(32P, 24P 共通)

図 12(1) PWR 照射済被覆管の機械強度および延性の高速中性子照射量依存性<sup>(2)</sup>

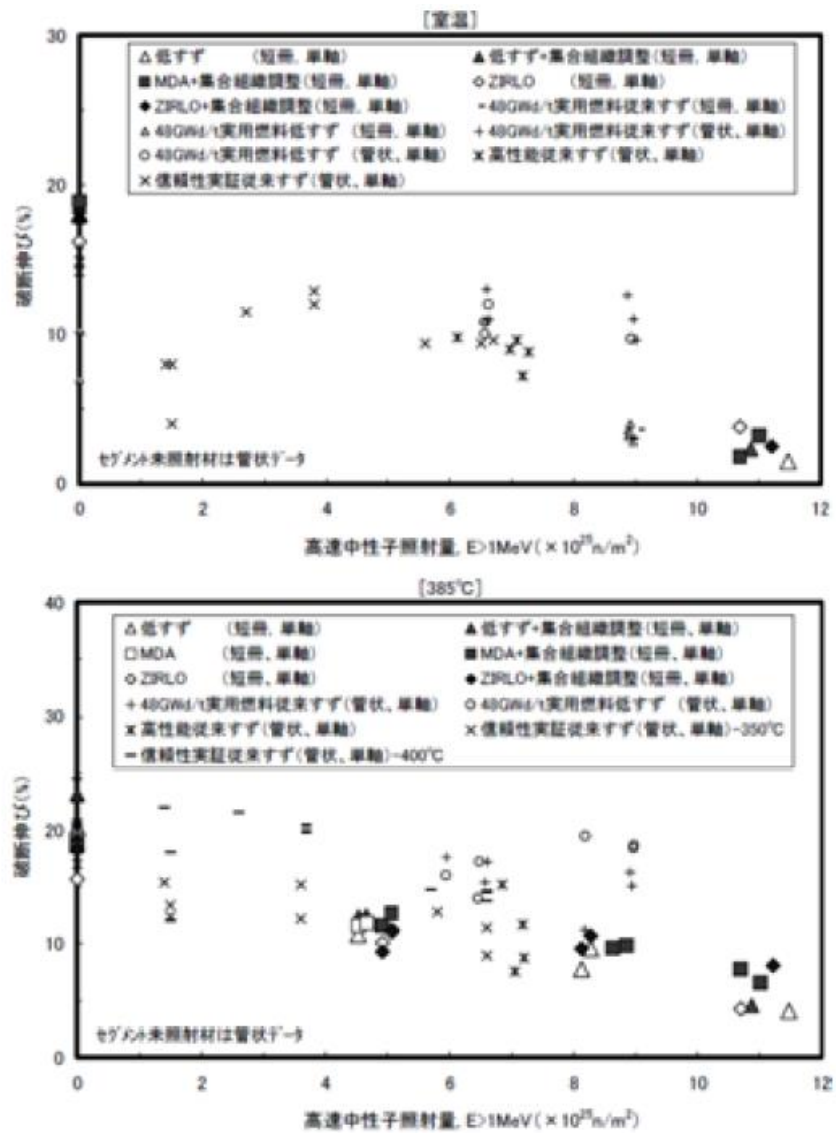
燃料被覆管について、中性子照射量のみを考慮しているように見えるが、ガンマ線の影響はどのように評価しているのか。

下図に被覆管材の機械的強度の中性子照射量依存性を示す。本データは、実機燃料等の機械的強度を、横軸を高速中性子照射量として整理したものである。本データは、高速中性子照射量で整理されたものであるが、実機燃料等の照射後試験（PIE）で取得されたデータであることから、ガンマ線による損傷影響も含んだ結果である。

(ホ)章記載のとおり、貯蔵中における被覆管への中性子照射量は、炉内の中性子照射量（ $10^{21} \sim 10^{22}$  n/cm<sup>2</sup>）と比べて、十分に（5桁程度）低いことを確認していることから、貯蔵期間中のガンマ線による損傷影響も炉内に比べて十分に低く有意な影響はないと考えている。
